ラック式開閉機変更箇所のお知らせ

豊国工業株式会社
技術部技術第2グループ

この度、ニューコン及びネオラックについて、部品の変更を行ないますので下記の通りお知らせ致します。

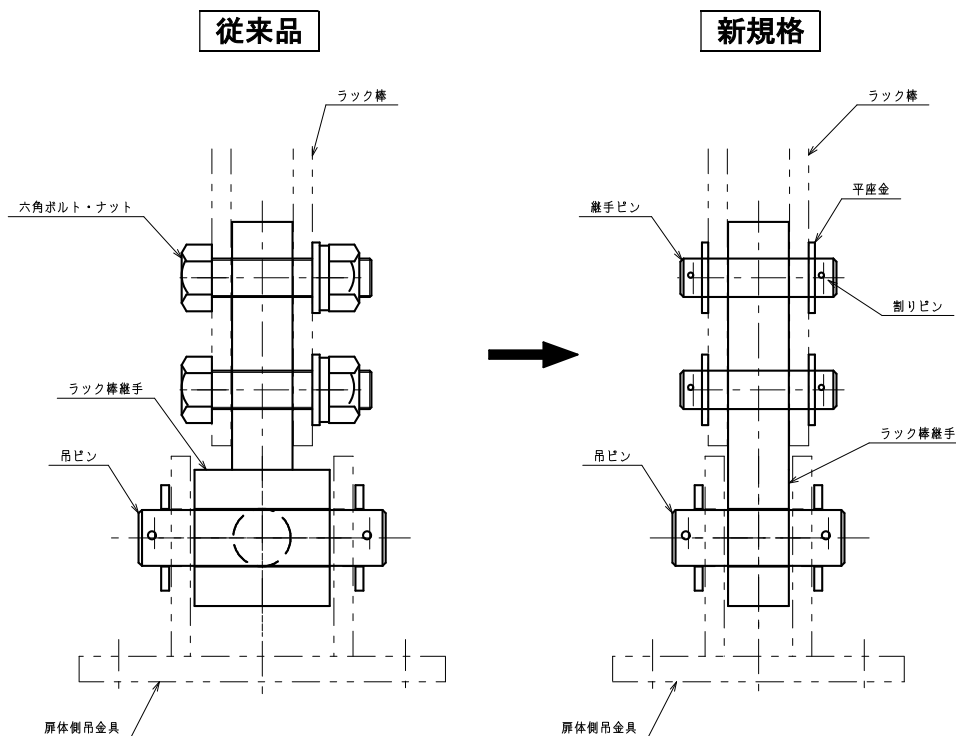
・ラック棒継手ボルトをピンに変更

ラック棒と継手の取付を従来品は六角ボルトナットを使用しておりましたが、ピン及び割りピンによる取付方法に変更致します。

・ラック棒継手形状の変更

ラック棒継手は従来 SCS13(FCD450)で左図のような形状としておりましたが、右図のように SUS304 の削り出しによる形状に変更致します。

・吊ピン長さの変更

ラック棒継手の変更に伴い、吊ピン長さも変更致します。

扉体側吊金具につきましては、お客様の方で今回の変更に合わせて形状にさせていただきようお願い致します。
